淀川水系流域委員会殿

平成16年7月26日
「関西のダムと水道を考える会」
(代表) 野村東洋夫

(大戸川ダム)

(大戸川ダム)「土砂災害」についての質問

[資料1]

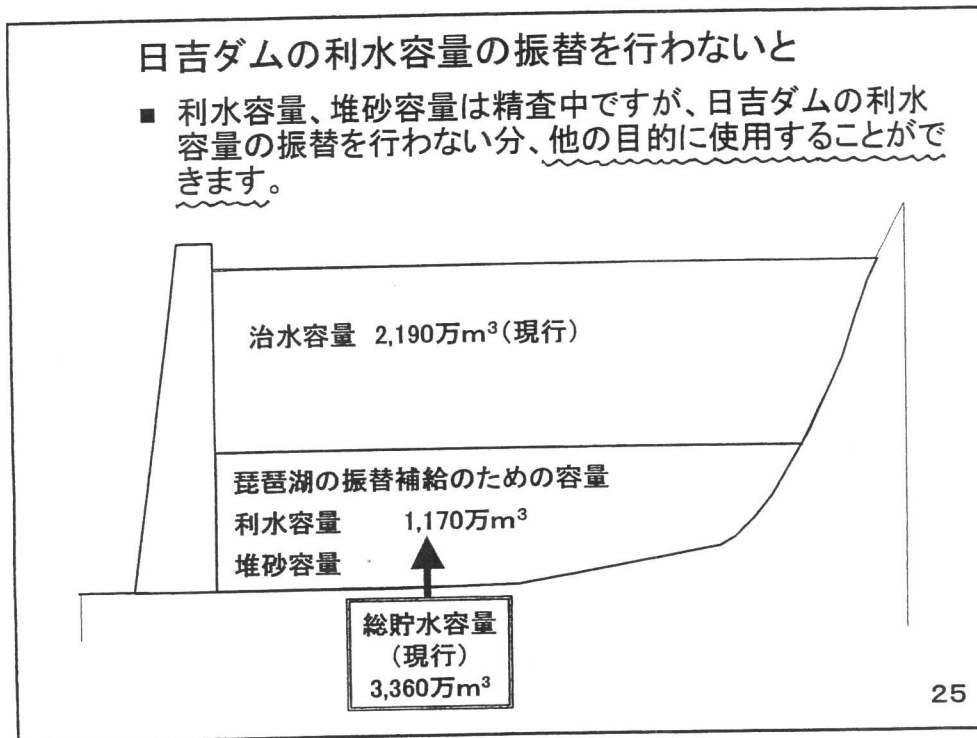
先の6月22日「中間報告」において、貴局は大戸川ダムに対する日吉ダム利水容量の振替え案を取り下げましたが、その分を“他の目的に使用することができます”(p.56上段)と記述し(→資料1)、続く「1)-3 治水効果の検討」の章では“検討に際しては土砂生産、流出の多い大戸川流域の特性を考慮します”として、新たに土砂災害の問題を持ち出しています(→資料2)。しかし私達はこれらの記述に疑問を持ち、それを3つの質問に纏めたものがこの質問書です。

■ S28災害における土砂が現在の河道に來襲した場合のシミュレーション

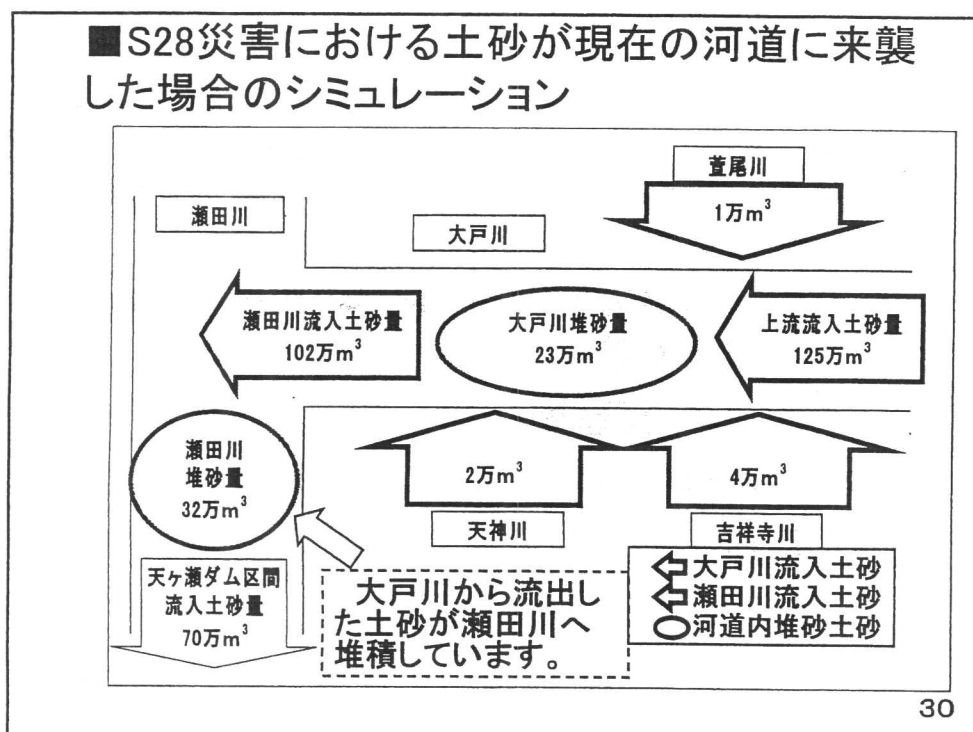
今回の「中間報告」では、その58ページに「S28災害における土砂が現在の河道に來襲した場合のシミュレーション」なるものが提示されています（→資料4）。

とすれば、大戸川における近年の土砂流出は大幅に改善されている筈であり、昭和28年災害の土砂が現在や将来にそのまま來襲するとのシミュレーションは極めて現実離れしたものであって、単に一般市民の恐怖心を煽る以外の何物でもないと言わざるを得ないのですが、如何でしょうか？
